福島第一原子力発電所

特定原子力施設に係る実施計画の変更認可申請

(当直体制の見直し)

に係る審査について

図1 見直し前後の運転員の体制について
 (東京電力ホールディングス株式会社の面談資料より一部抜粋、加工)

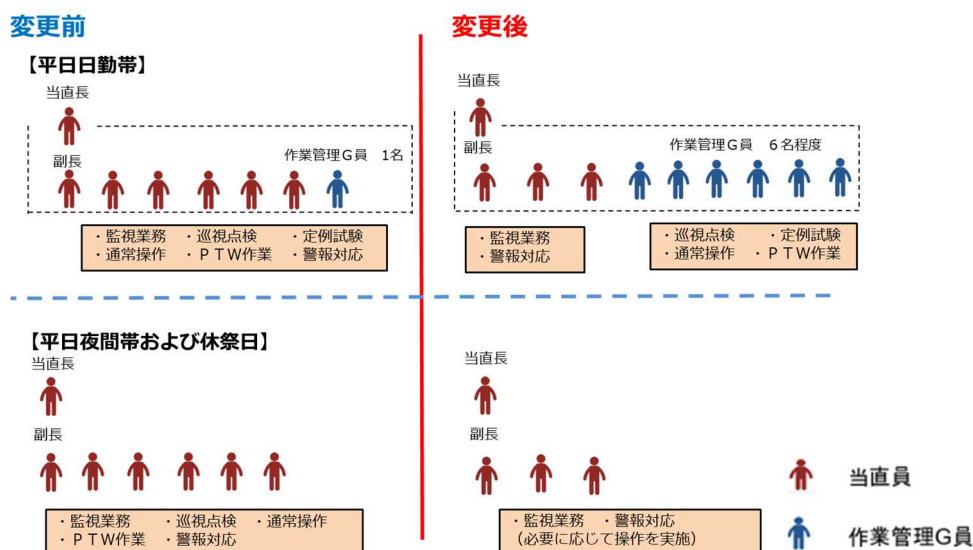
具体的には、点検作業等に伴い行う安全処置に関する操作作業（以下「PTW 作業」という。）や巡視点検等の業務については、当直長の指揮下において作業管理 G 員が主として対応することとし、当直員は監視業務や警報対応の業務に専念させること（図 1 参照）。

現在、日中の勤務時間帯（以下「日勤帯」という。）は 8 名体制（当直員 7 名、作業管理 G 員 1 名）で、夜間の勤務時間帯（以下「夜間帯」という。）は 7 名体制（当直員 7 名）で業務を行っているところ、変更後は、夜間帯に行っている業務を平日の日勤帯に行うことで、平日の日勤帯は 10 名程度の体制（当直員 4 名、作業管理 G 員 6 名程度^{※3}）とし、夜間帯及び休日の日勤帯は、当直員のみが、主として監視業務や警報対応の業務に 4 名（当直員 4 名）で当たるとしていること。

変更後の、事故時運転操作の初動対応について、事故時運転操作手順書に基づく初動対応の全てのケースで、運転操作手順の模擬検証を行ったところ、当直長を除く当直員 3 名（重要免震棟での常駐・監視 1 名、現場出向が最大 2 名）で事故対応が可能であるとしていること。

図2 構内火災発生時の初期消火体制
(東京電力ホールディングス株式会社の面談資料より一部抜粋、加工)

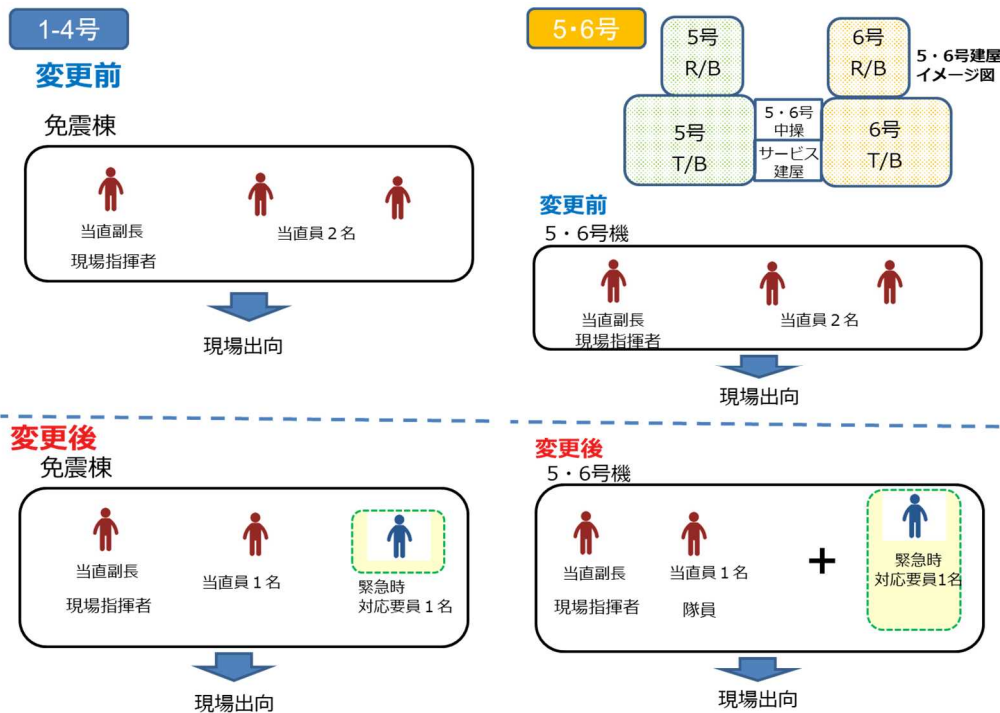
- 初期消火要員は、初期消火を行うに当たり必要な教育を受講している者としていることに変更はないが、当直員及び重要免震棟又は5・6号機に常駐している初期消火要員から3名の体制を構成し、先行して初期消火の対応をすることとしていること(図2参照)。
- 初期消火に対応する緊急時対応要員は、新たに運転員である作業管理G員が当番制で免震重要棟及び5・6号機に常駐すること。したがって、現状の体制と同等の消火活動を行うことができるため、初期消火要員の対応能力には影響しないこと。
- なお、初期消火要員である緊急時対応要員は、初期消火以外にも地震発生後のパトロールや緊急時に対応するが、地震発生後の現場パトロールは、現在当直員4名が2時間30分程度で行っているところ、変更後においては当直員2名と緊急時対応要員1名の合計3名で行うとしており、所要時間は30分程度増加する見込みであるが、パトロールの対応には問題がないこと。
